6^{ème} Modification du PLU de IVRY-SUR-SEINE (94)

RAPPORT CONCLUSIONS ET AVIS

**de Madame Marie-Françoise BLANCHET
Commissaire-Enquêtrice**

28 décembre 2021

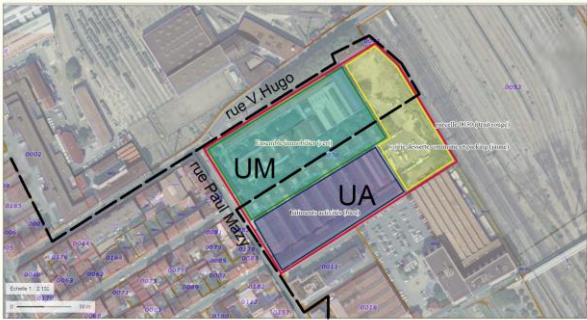
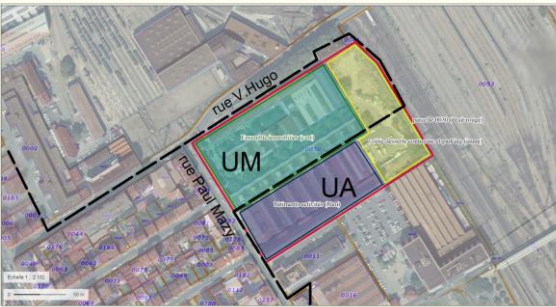
13	ZAC Ivry- Confluences		<p>OAP6 Page 152 => 13.1 : La diminution des coefficients de pondération a un impact immédiat sur certaines opérations en cours de développement.</p> <p>Le parti pris du projet urbain est de transformer des anciennes emprises privées en jardin, square ou parc public avec un maximum de pleine terre, d'espaces verts qualitatifs permettant notamment la gestion de l'eau gravitaire à ciel ouvert.</p> <p>La conséquence directe de cette règle est de devoir réduire ces emprises publiques projetées afin d'agrandir les lots privés pour assurer le respect de la SVP.</p> <p>Cela ne nous semble pas aller dans l'idée d'un quartier plus vert et ouvert</p>

*Dans le cadre de la modification n°6 du PLU, des modifications relatives aux coefficients de pondération pour l'emprise des réalisations végétales ont porté le coefficient de 1,5 à **1 en pleine terre**, ceci afin d'aboutir à une harmonisation de ce coefficient sur l'ensemble de la commune, mais la règle relative à la surface du terrain traitée en espaces verts n'a pas été modifiée.*

La ville s'engage à ne pas modifier les coefficients de pondération en conservant un coefficient de pondération à 1,5 en zone UIC et maintenir un objectif de surface végétalisée pondérée à 50% de la surface de la parcelle.

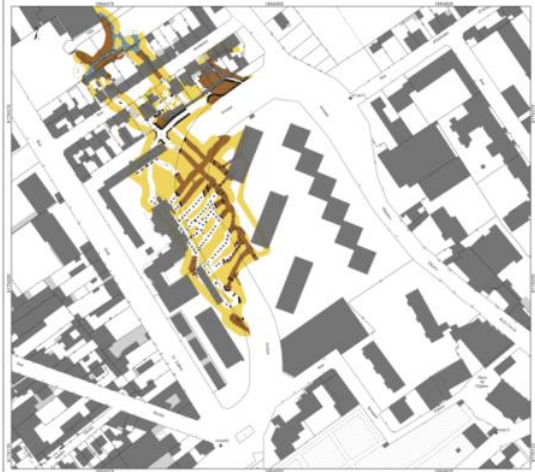
16	ZAC Ivry- Confluences Maitrise d'oeuvre	HS	<p>OAP6 Plan des formes urbaines : Un des premiers partis pris de cette nouvelle phase de projet a été de libérer les rives de la Seine et de redonner cet espace aux habitants d'Ivry.</p> <p>Ainsi plusieurs îlots de la phase 1, prévus initialement en bord de Seine dans la zone de déplafonnement des hauteurs, ont été retirés de ce secteur ; futur « parc » de 11ha.</p> <p>Afin d'assurer l'équilibre programmatique global, ce choix nous a obligé à retrouver cette densité à d'autres endroits de la ZAC.</p> <p>La séquence Gambetta, comprise entre les axes Paul Vaillant Couturier/ Jean Jaurès et l'Avenue de l'Industrie est la plus adéquate afin d'assurer une transition des hauteurs entre le tissu faubourien de l'ouest et les points hauts, « repères », du parc.</p> <p>Au vu des études en cours sur certains de ces lots où les promoteurs et architectes sont désignés, il est urgent de mettre à jour les zones de déplafonnement exceptionnel du plafond des hauteurs.</p> <p>⇒ Voir document annexé au registre d'enquête : ce plan devra faire l'objet d'un aller-retour avec la maîtrise d'oeuvre urbaine lors de son édition afin de positionner précisément les zones de déplafonnement en fonction des lots.</p>

Cette remarque ne sera pas prise en compte car elle est hors cadre de l'enquête mais sera étudiée lors d'une prochaine modification.

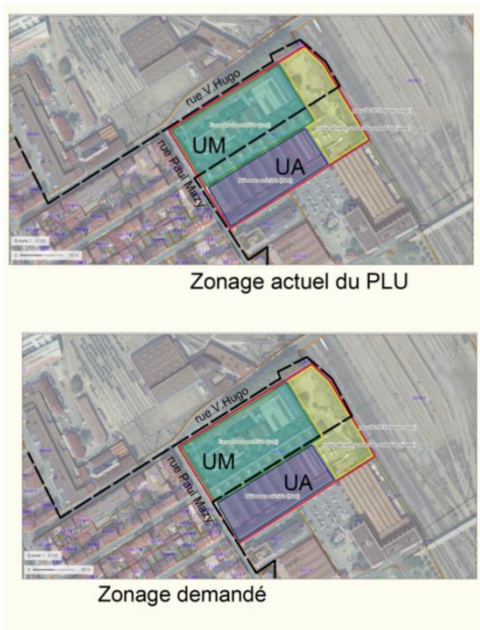
Ces orientations obéiraient la faculté de réimplanter sur site les services de la Ville de Paris autant que la constructibilité de la parcelle.

Demande que le tracé de cette servitude soit supprimé à ce stade.

Une concertation sera nécessaire pour prévoir le devenir de cette parcelle et une éventuelle servitude.

Ces observations ont été partagées avec les services de la Ville d'Ivry qui sont convenus que l'inscription de cette servitude dans le cadre de la présente modification était prématurée et n'avait pas lieu d'être.
